Nota zienswijzen ontwerpbestemmingsplan “t Routje 1 te Budel-Dorplein’

Het ontwerpbestemmingsplan “t Routje 1 te Budel-Dorplein’ heeft overeenkomstig artikel 3.8 van de Wet ruimtelijke ordening van 21 juli 2023 tot en met 1 september 2023 ter visie gelegen. Gedurende deze termijn van zes weken kon eenieder een zienswijze indienen. Er zijn zeven zienswijzen ontvangen. De inspraakreacties zijn in deze nota samengevat en beantwoord.

01-03-2024 – 17:00 uur.

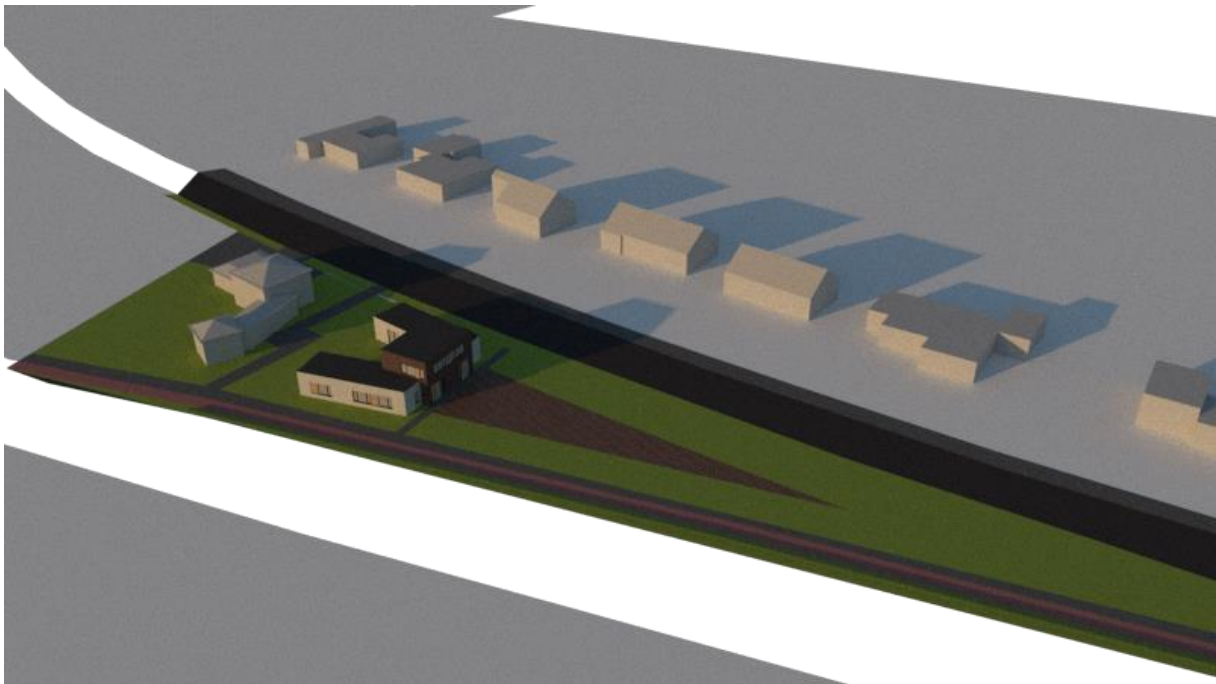
Er is geen schaduwonderzoek gedaan.	Naar aanleiding van deze zienswijze is een schaduwonderzoek / zonnestudie uitgevoerd. Uit dit onderzoek blijkt (wegens de geruime afstand van de bestaande woningen aan overzijde van 't Routje tot aan de nieuwbouw) dat de belemmering door de nieuwbouw minimaal is. Het schaduwonderzoek / zonnestudie is toegevoegd als bijlage 1 van deze Nota Zienswijzen.
Er is geen privacy onderzoek gedaan.	Na de realisatie van twee patiowoningen is de afstand tot de dichtstbijzijnde gevel van omwonenden ca. 38 meter hemelsbreed. In het straatbeeld van een normale woonwijk wordt dit als normale cq. ruime afstand gezien tot aan de voorzijde van de gevel. Door initiatiefnemer is aanvullend een zichtlijnen onderzoek gedaan. Het zichtlijnenonderzoek is toegevoegd als bijlage 2 van deze Nota Zienswijzen.
Er is geen onderzoek op basis van de ladder van duurzame verstedelijking en een onderzoek naar de woonbehoefte.	Onderhavige ontwikkeling is een invulling in bestaand stedelijk gebied, waarbij tevens

- N.a.v. de zienswijzen zijn de volgende onderzoeken uitgevoerd;
 - Schaduwonderzoek
 - ZichtlijnenonderzoekDeze onderzoeken zijn om die reden bijgevoegd aan deze Nota Zienswijzen en niet aan de Toelichting.

Naam: Verbeelding bestemmingsplan t.b.v. zichtlijnen 't Routje – 10-10-2023

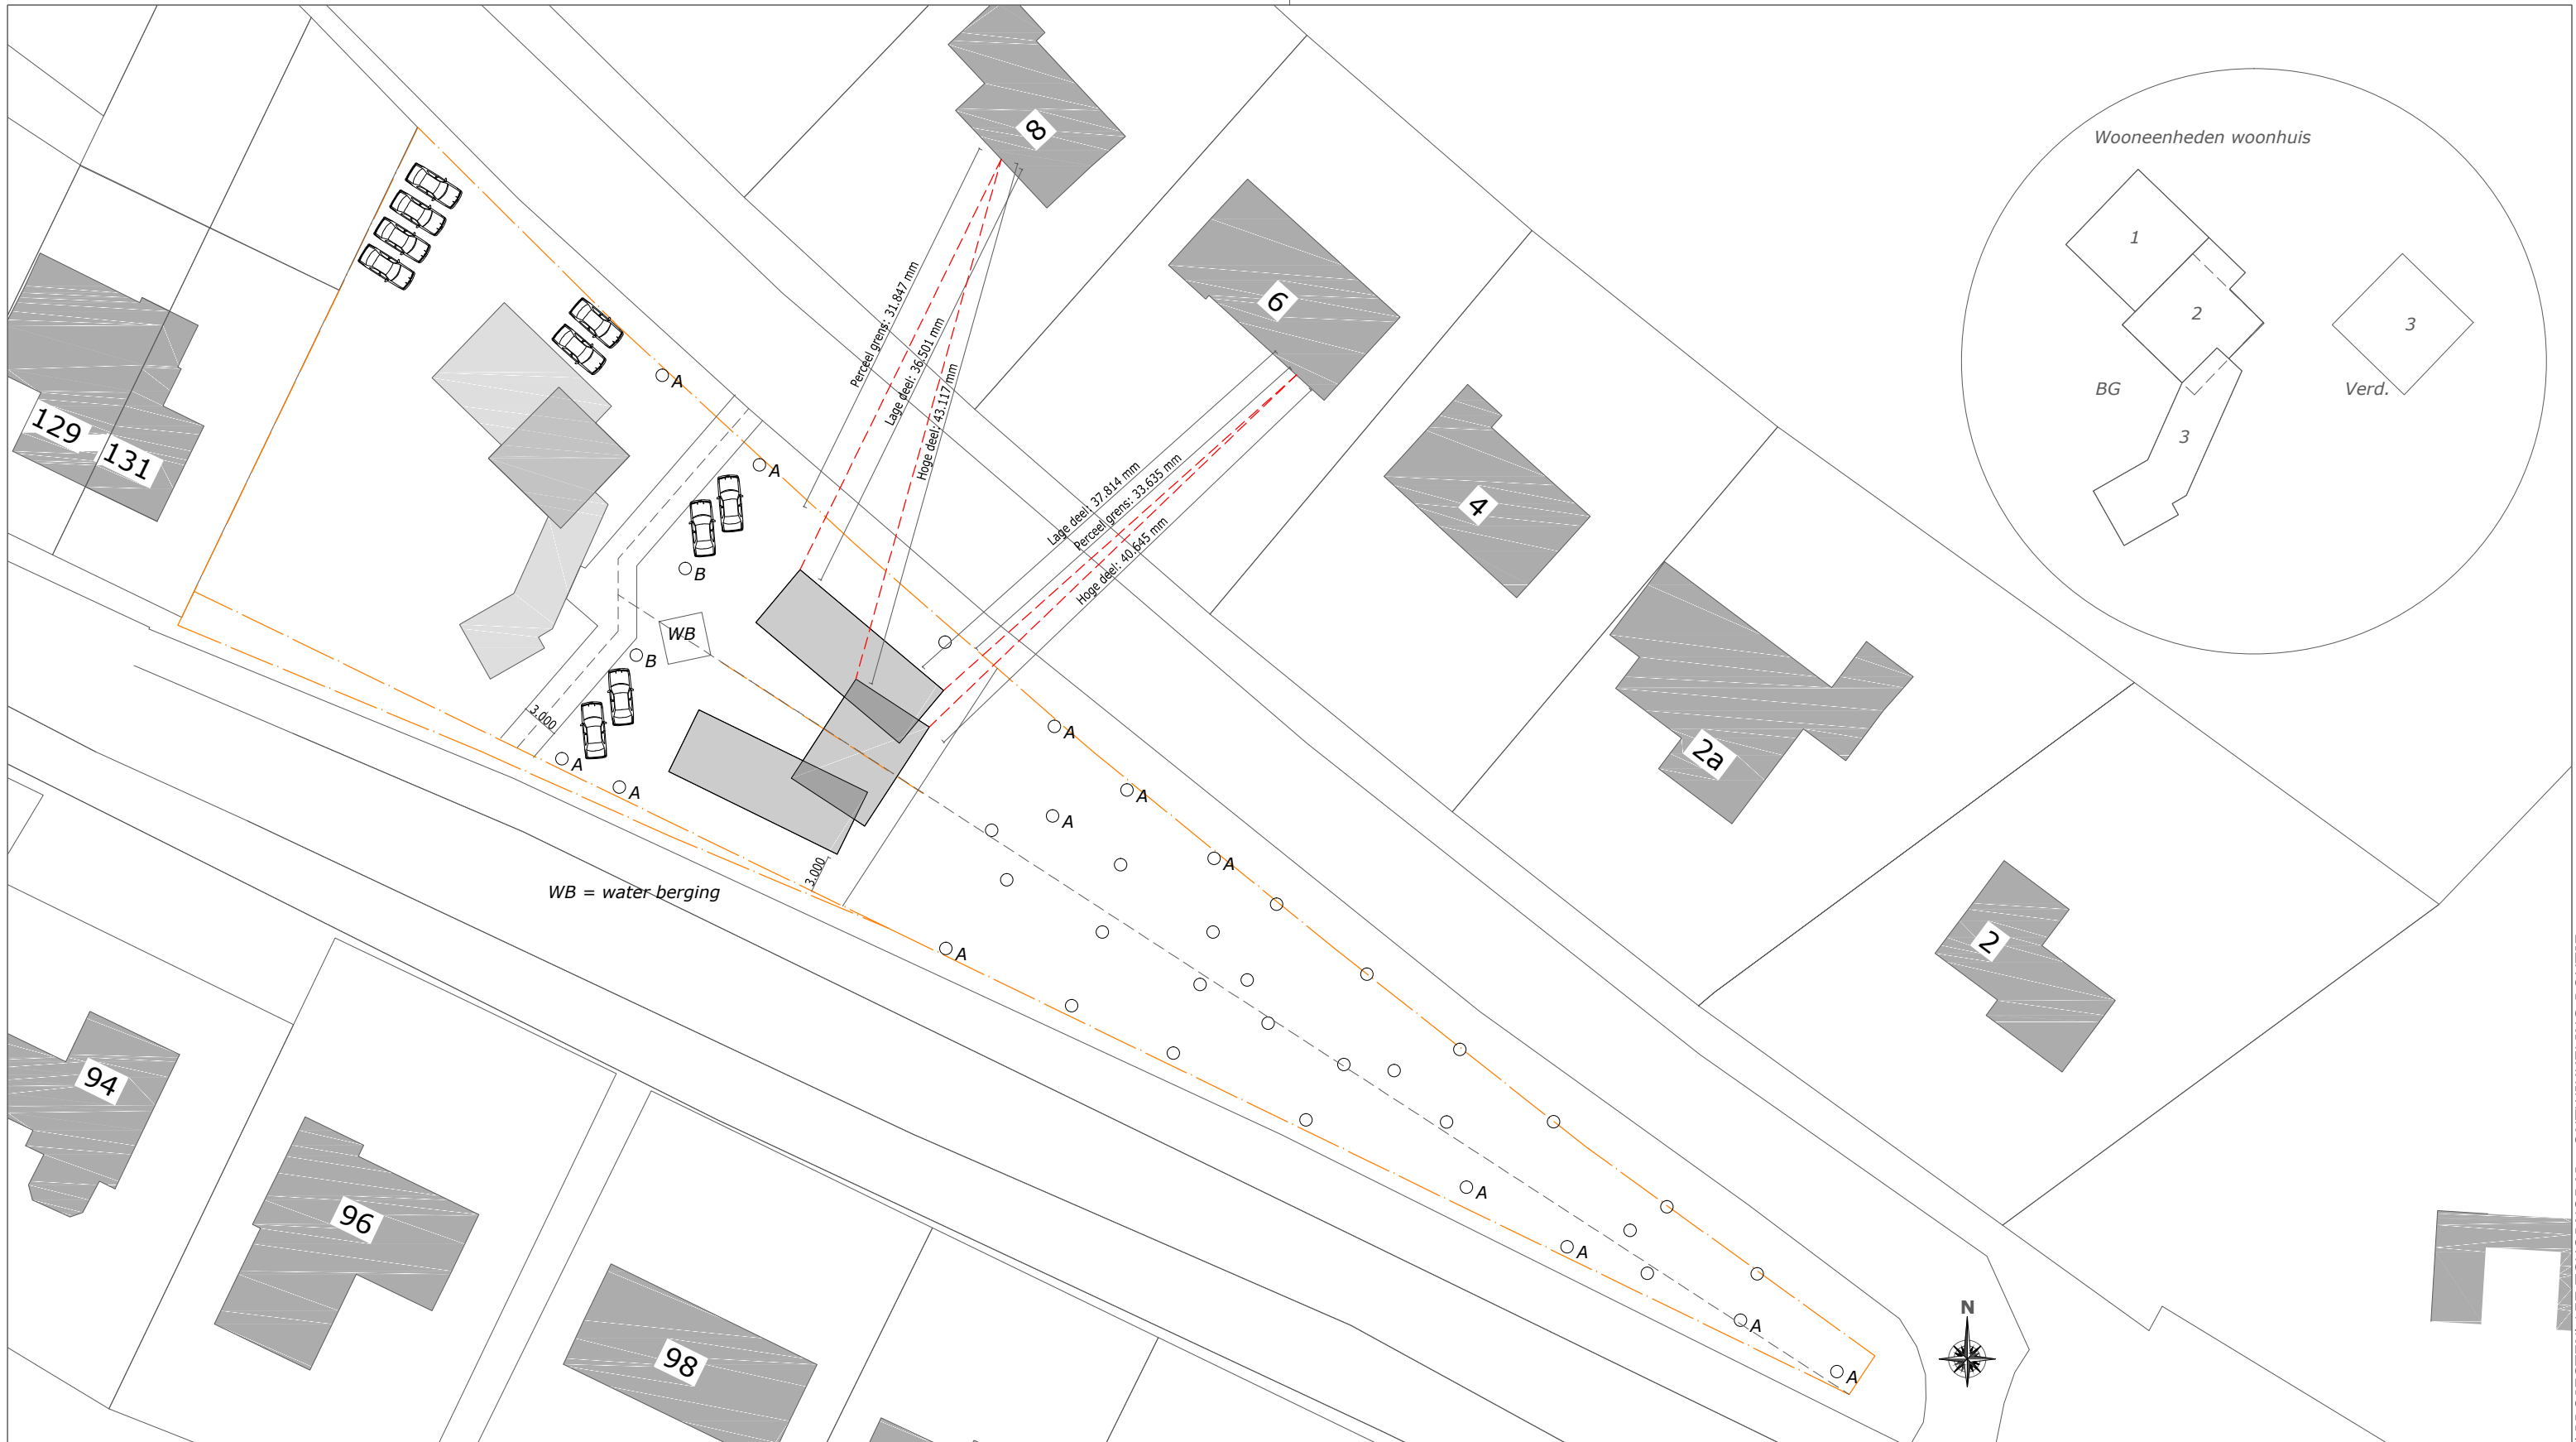
De bebouwing is te dicht op de weg gesitueerd en is niet wenselijk. Dat geldt ook voor de bouwhoogte van 10 meter voor de bestaande woning.	De positionering in deze situatie valt binnen de beleidsvrijheid van de gemeenteraad en is onderbouwd. De bebouwing belemmert het openbare gebied niet. Stedenbouwkundig wordt de situering als passend gezien. De genoemde goot- nokhoogte (7/10 meter) betreft de goot- nokhoogte zoals deze al reeds van kracht is in het huidige bestemmingsplan bij de bestaande woning. De goot- nokhoogte wijzigen we en brengen we in lijn met de goot- nokhoogte van de bestaande situatie (5.5 / 8 meter).
Er ontbreekt een landschappelijk inpassingsplan. Er is onvoldoende rekening gehouden met de bomen die beeldbepalend zijn.	In de bomeninventarisatie welke door de vakspecialist Groen beoordeeld is, is inzichtelijk gemaakt welke bomen niet gezond meer zijn en gerooid dienen te worden. Er zijn twee bomen in goede staat (boom 1 en boom 2) welke gerooid dienen te worden om plaats te maken voor het bouwvlak van de twee patiowoningen. Na realisatie van de patiowoningen worden 15 compensatiebomen geplant om een hogere mate van groen kwaliteit en hiermee de groene uitstraling cq. beeldkwaliteit van het perceel naar de toekomst toe te waarborgen. Bij de beoordeling van de omgevingsvergunning voor het vellen van houtopstanden kunnen eventueel nadere eisen worden opgelegd door het college.
